# Fraunhofer-Institut für Digitale Medientechnologie IDMT

## **Antwort auf die Stellungnahme von Dr. Tomberger**

23. November 2005

*Abb. 1* angenommenes Messszenario für die Messung von Dr. Tomberger am 23.02.2004

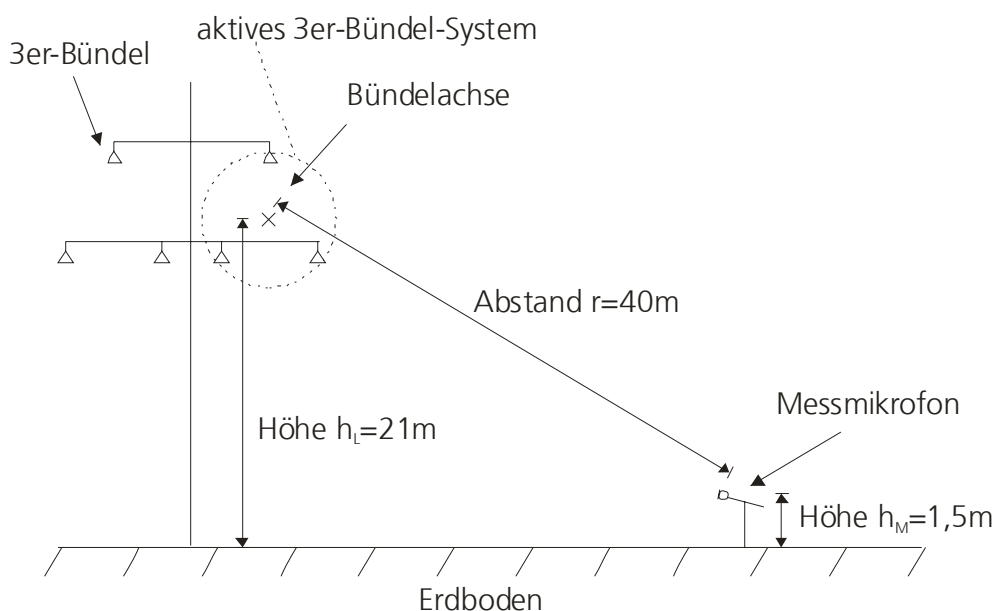
Die verbale Beschreibung der Messszenarios in der UVE ist aufgrund fehlender Angaben und aufgrund fachlich falsch verwendeter Begriffe nicht ausreichend. Dies hätte Dr. Tomberger in seiner Stellungnahme verbessern können, was ihm aber nur eingeschränkt gelang.

Ein Beispiel für eine aussagekräftige Dokumentation in Verbindung mit einer fachlich korrekten verbalen Beschreibung zeigt die *Abb. 1*, in der das vom Fraunhofer IDMT rekonstruierte Messszenario der Messung in der Nacht vom 22. zum 23.02.2004 dargestellt ist.
